Úřad práce ČR

Odpověď na dotaz č. 39 k veřejné zakázce na zhotovitele stavby „ÚP ČR – Děčín – rekonstrukce budovy U Plovárny 1190/14“ i.č. 013V032003901
k dotazu firmy Skanska a.s., ze dne 23. března 2015

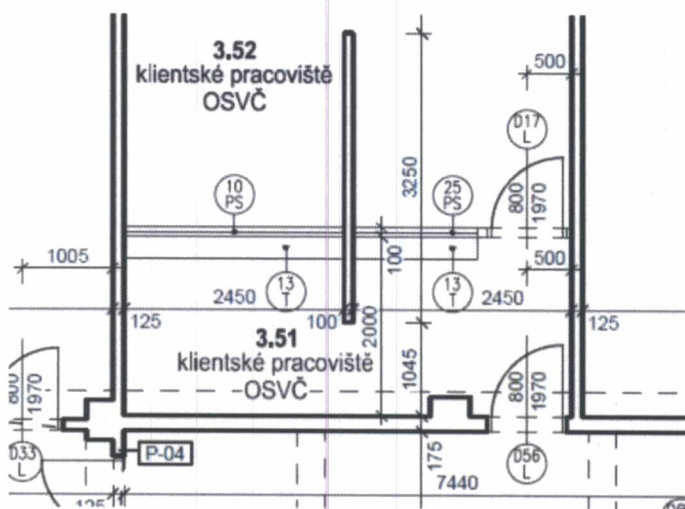
Ve VV je položka Vnitřní přepážka OZN 13T, tato přepážka je popsána ve výpisu truhlářských výrobků jako vlhkuvzdorná dřevotřísková deska, ale schéma výrobku vypadá jako parapet, i výměra je v mb, což spíš odpovídá parapetu.

Dotaz: Pro správné ocenění této položky žádáme o upřesnění, co platí, zda popis uvedený ve výpisu truhlářských výrobků nebo je správné schéma výrobku?

Položkou se myslí odkládací parapet (pult) u prosklené stěny kanceláře – u přepážky, položka je zřejmě špatně pojmenována. Položka bude ve VV změněna z vnitřní přepážky na vnitřní parapet přepážky. Viz výřez z půdorysu 3NP (D.1.1.17_Pudorys 3NP_novy stav)
